LAVORI DI PROTEZIONE SPONDALE NELL'AMBITO DEL "D.M. 49/2018 INTERVENTO DI ADEGUAMENTO STATICO E SISMICO DEL PONTE DELLA CHIUSA SUL FIUME SENIO POSTO AL KM 10+131 DELLA SP. 306R CASOLANA-RIOLESE - CUP J73D18000920001

AUTORIZZAZIONE IDRAULICA - PRESCRIZIONI

Oggetto: **LUGO2020A32**. Invio determina n. 1438 del 30/04/2021 "AUTORIZZAZIONE IDRAULICA AI SENSI DEL R.D. N. 523/1904 PER INTERVENTO DI SISTEMAZIONE A DIFESA DELLA PILA N. 3 DEL PONTE CHIUSA NEL COMUNE DI RIOLO TERME (RA), S.P. 306R, KM 10+131, SUL TORRENTE SENIO IN LOCALITÀ SERRAVALLE".

PLANIMETRIA E SEZIONE LONGITUDINALE

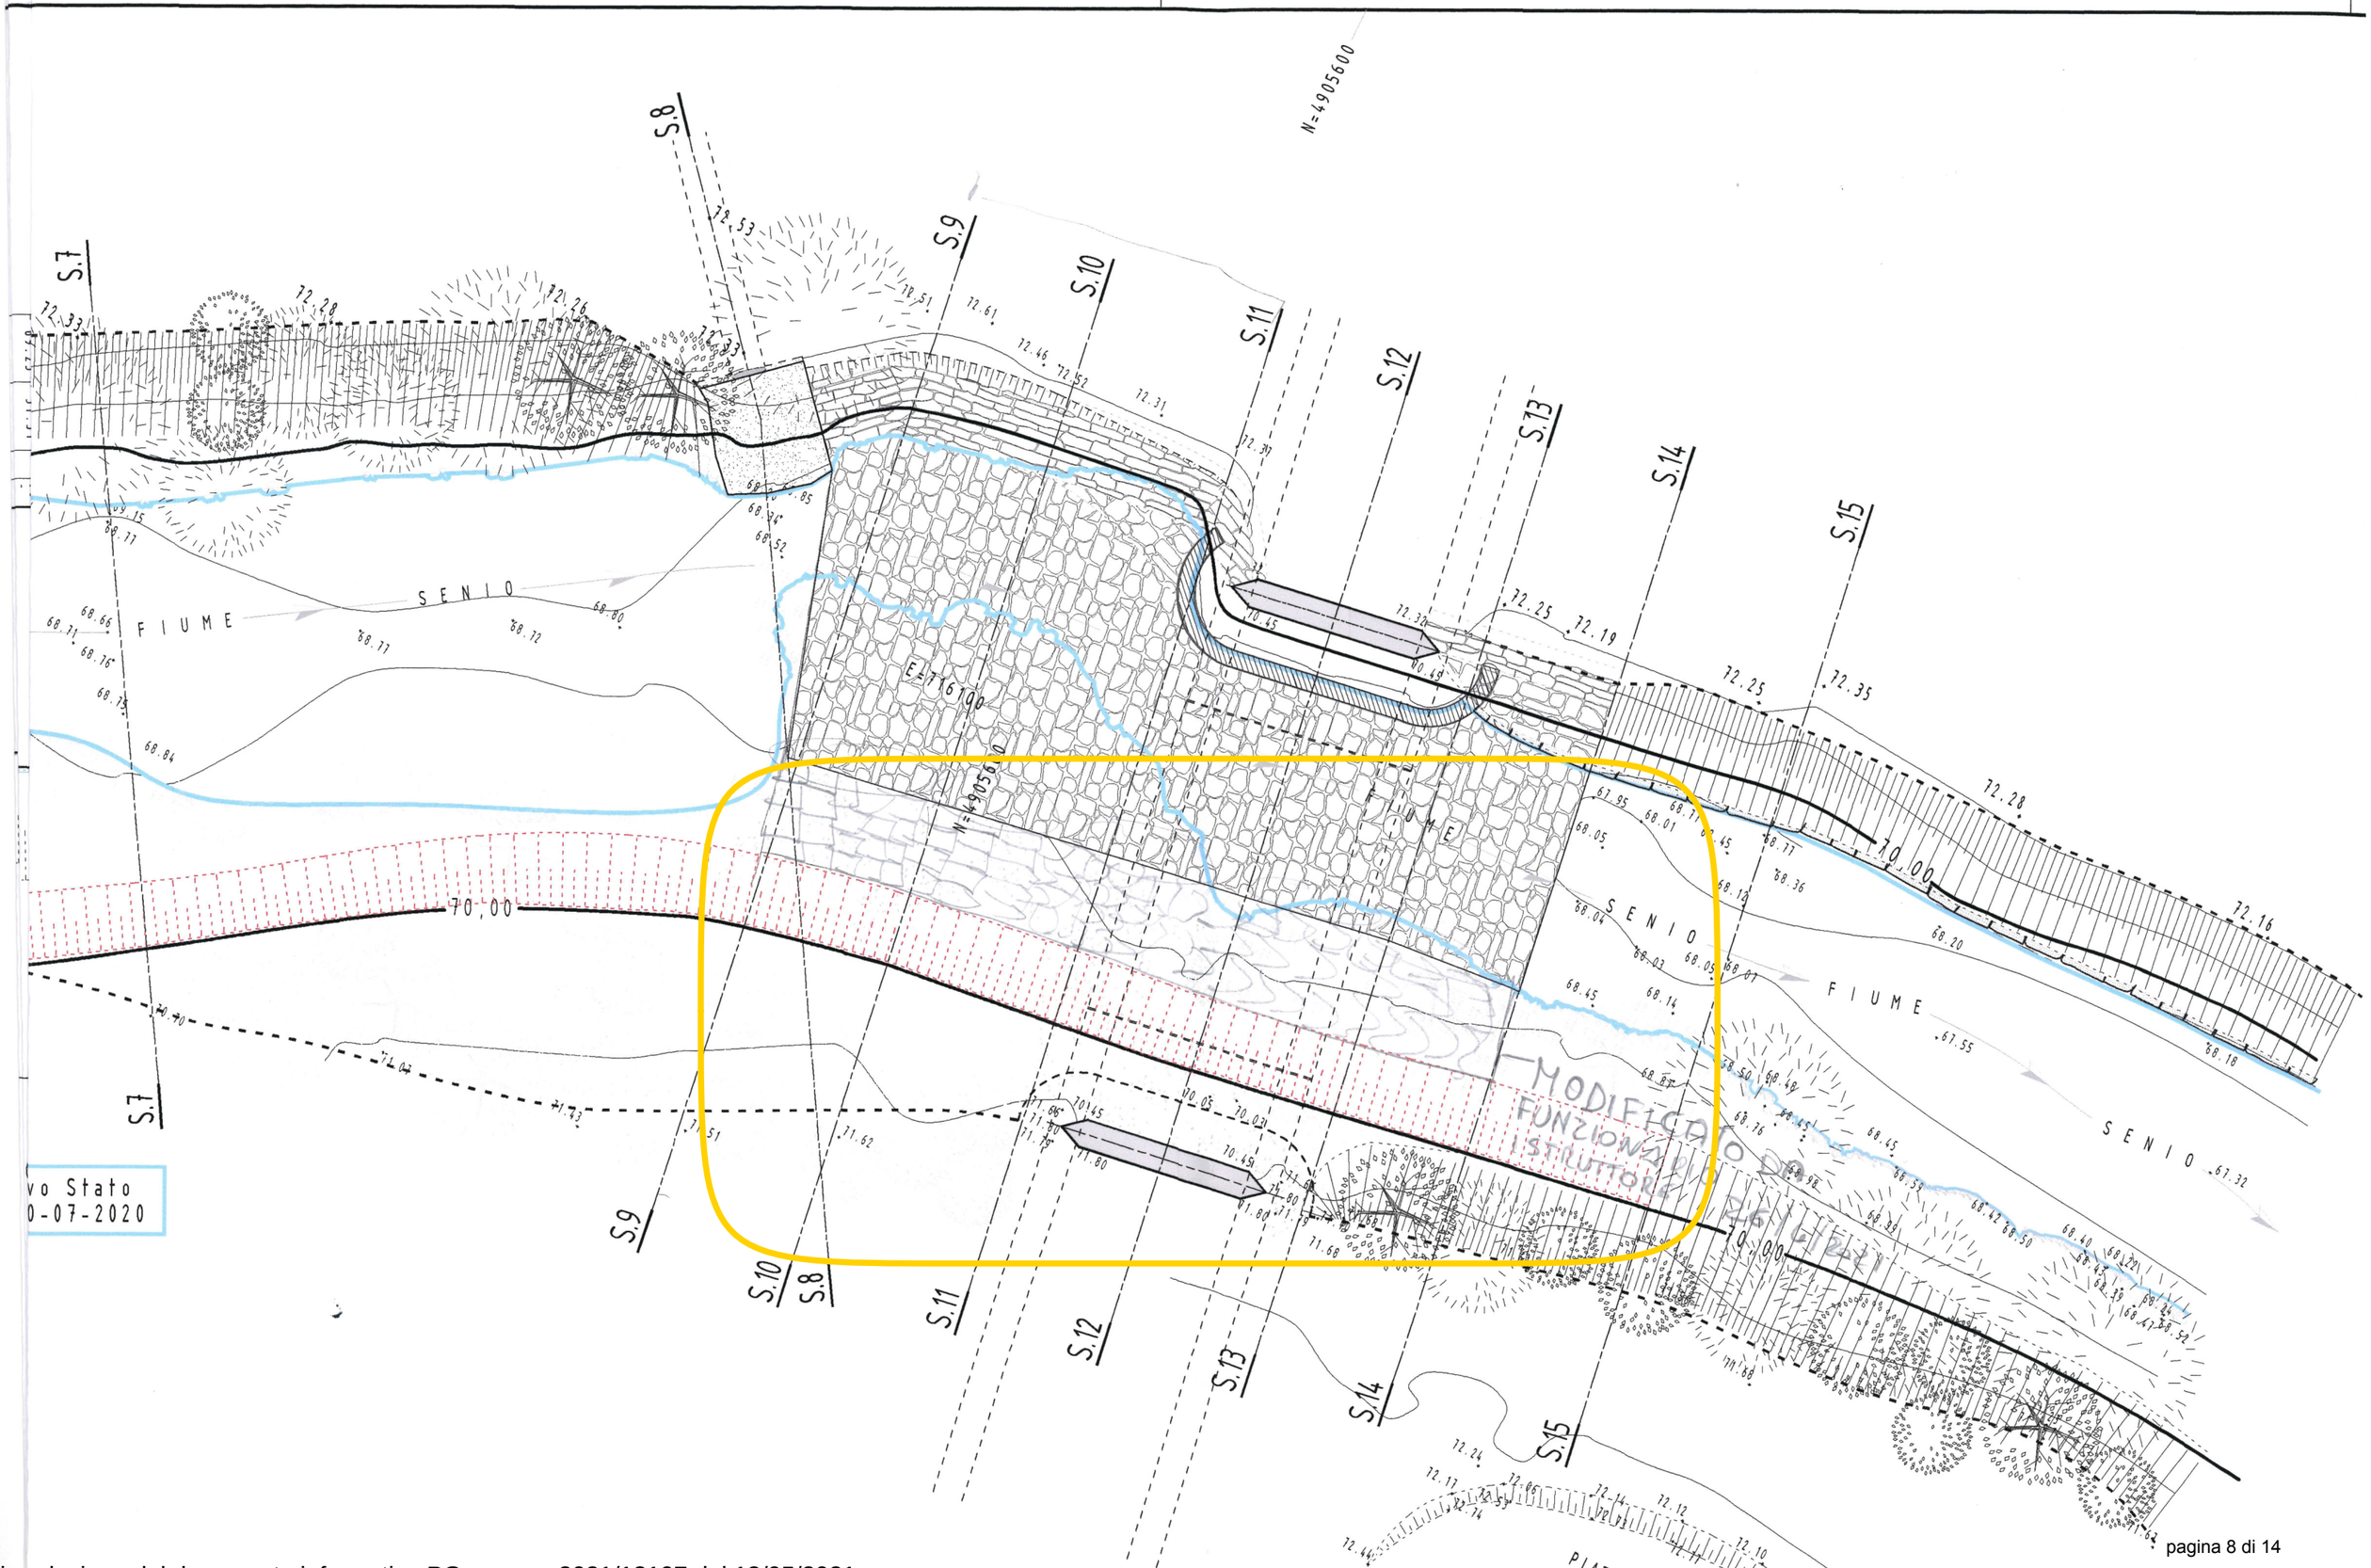
- **il rivestimento in blocchi ciclopici dovrà essere prolungato per tutta l'ampiezza dell'alveo per l'intero sviluppo della sezione dalla sponda destra alla sinistra e dalla sezione 9 alla sezione 14,** come indicato nella planimetria e sezione allegate al presente atto,

- per evitare lo scalzamento del rivestimento a monte della sezione 9 si consiglia di approfondire la fondazione della scogliera stessa o di prolungare eventualmente il rivestimento fino a monte dello scarico;

MODIFICATO DA FUNZIONARIO ISTRUTTORE 26/04/2021
